From: 5.1, 2, e <5.1, 2, e@amsterdam.nl>
Subject: RE: Projectteamoverleg 5.1, 2, e 2023
To: 5.1, 2, e <5.1, 2, e@amsterdam.nl>, 5.1, 2, e <5.1, 2, e@amsterdam.nl>, 5.1, 2, e <5.1, 2, e@amsterdam.nl>, 5.1, 2, e <5.1, 2, e@amsterdam.nl>
Date: September 29, 2023 at 11:49:53 AM CEST

From: 5.1, 2, e <5.1, 2, e@amsterdam.nl>
Friday, September 29, 2023 11:36:24 AM
To: 5.1, 2, e <5.1, 2, e@amsterdam.nl>, 5.1, 2, e <5.1, 2, e@amsterdam.nl>, 5.1, 2, e <5.1, 2, e@amsterdam.nl>, 5.1, 2, e <5.1, 2, e@amsterdam.nl>, 5.1, 2, e <5.1, 2, e@amsterdam.nl>
Subject: RE: Projectteamoverleg Sixhaven 15-9-2023
Bedankt 5.1, 2, e <5.1, 2, e@amsterdam.nl> ziet er goed uit!
@5.1, 2, e <5.1, 2, e@amsterdam.nl> Nog twee verzoeken:

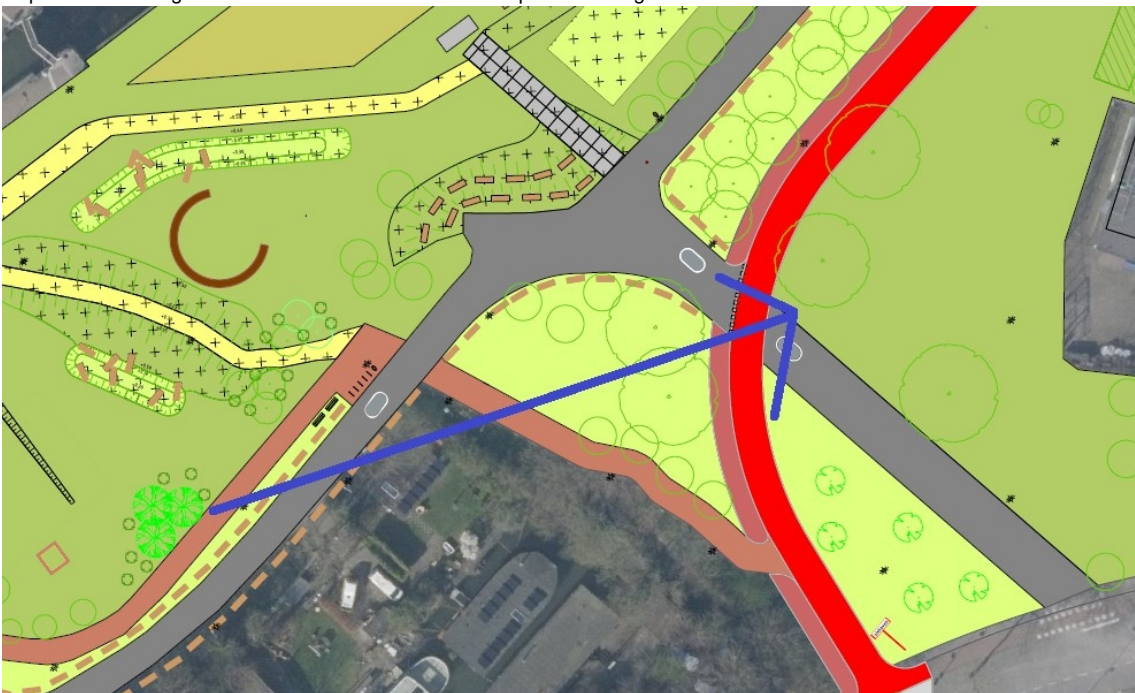
Microsoft Exchange Server;converted from html;
Ja, maar nu staan er gewone bomen gepland, moeten die dan ook uit het ontwerp?
Met vriendelijke groet,

- Zou je alle bestaande situatie die zo blijft (bijvoorbeeld het fietspad, de rijweg, de Moestuinschool, grote delen van het grasveld) als satellietfoto kunnen weergeven en niet als ingetekend deel? Dat schept meer duidelijkheid in wat er gaat veranderen en wat er zo blijft. Zou je dat nog kunnen aanpassen zodat we een duidelijke kaart hebben bij de buurtbijeekomst?
- Zou je de klimbomen op het veldje langs het tunnelgebouw kunnen plaatsen op de plek waar nu drie nieuwe gewone bomen ingetekend staan? Die plek is overeengekomen met de bewoonster die het plan heeft ingediend.

@5.1, 2, e <5.1, 2, e@amsterdam.nl> Is voor jou duidelijk hoeveel bomen er van elke soort moeten komen?
We moeten ook gras, hekwerk en een waterpunt meenemen in de raming. Het waterpunt staat wel op de tekening van 5.1, 2, e <5.1, 2, e@amsterdam.nl> het nieuwe gras en het hekwerk in de hondenspeeltuin niet. Dat hoeft ook niet omdat het eerder uitgevoerd gaat worden dan de rest van het ontwerp, maar ze moeten wel meegenomen worden in de raming. Kan je contact opnemen met 5.1, 2, e <5.1, 2, e@amsterdam.nl> voor de geschatte kosten van het waterpunt, 150 meter hekwerk en het gras in de hondenspeeltuin en dit opnemen in de raming? 5.1, 2, e <5.1, 2, e@amsterdam.nl>
Met vriendelijke groet,

Van: 5.1, 2, e <5.1, 2, e@amsterdam.nl>
Verzonden: vrijdag 29 september 2023 11:48
Aan: 5.1, 2, e <5.1, 2, e@amsterdam.nl>, 5.1, 2, e <5.1, 2, e@amsterdam.nl>, 5.1, 2, e <5.1, 2, e@amsterdam.nl>
Onderwerp: Re: Projectteamoverleg 5.1, 2, e 2023
Klimbomen waren van het veldje gehaald omdat daar dan evt later een sportveld kan komen
Groet 5.1, 2, e <5.1, 2, e@amsterdam.nl>

Van: 5.1, 2, e <5.1, 2, e@amsterdam.nl>
Verzonden: donderdag 28 september 2023 11:41
Aan: 5.1, 2, e <5.1, 2, e@amsterdam.nl>, 5.1, 2, e <5.1, 2, e@amsterdam.nl>, 5.1, 2, e <5.1, 2, e@amsterdam.nl>, 5.1, 2, e <5.1, 2, e@amsterdam.nl>, 5.1, 2, e <5.1, 2, e@amsterdam.nl>
5.1, 2, e <5.1, 2, e@amsterdam.nl>
Onderwerp: RE: Projectteamoverleg Sixhaven 15-9-2023
Hallo Heren,
Hierbij het aangepast ontwerp. In totaal nu 22 nieuwe bomen, 3 klimbomen en 5 bomen van de andere twee projecten. In totaal dan 30 nieuwe bomen + 5 fruitbomen.

Aangezien de pluktuin eruit gaat, heb ik een strook van inheemse beplanting gemaakt. Dit ten behoeve van de ecologie. 175 m2 in totaal. Dit zit op een locatie wat weinig recreatieve waarde heeft en wel veel potentie heeft voor meer inheemse beplanting.

Voor de klimbomen is een groot formaat nodig om takbreuk te voorkomen. Dit is formaat 90-100cm stamomtrek.
